Objet : Diagnostic de raccordement au réseau public d'assainissement

Type de diagnostic : Cession immobilière

Au cours du diagnostic effectué le 20/04/2023 par nos services, il a été constaté que le raccordement de vos installations au réseau public d'assainissement de la copropriété sise : 124 boulevard de la Corniche, 17110 SAINT-GEORGES-DE-DIDONNE

Photos de l'installation

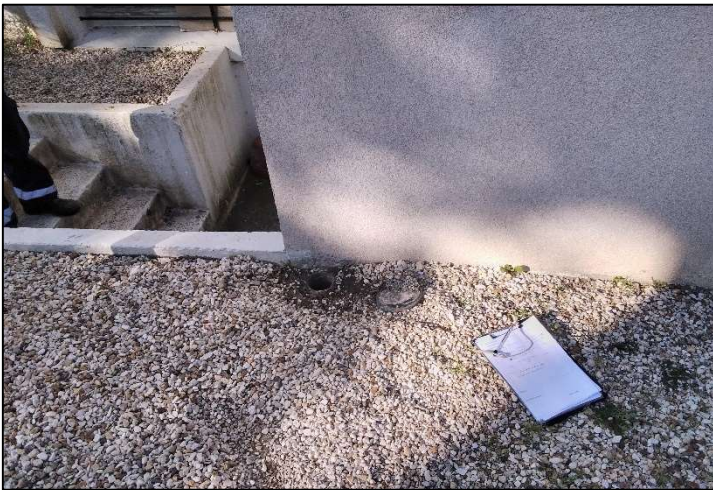
Plaque béton non étanche

Plaque béton non étanche

Absence de bouchon étanche

Plaque pompe de relevage non étanche

- Pose et scellement de 2 regards étanches.
- Installer un bouchon étanche.
- Pose d'une plaque étanche sur pompe de relevage.
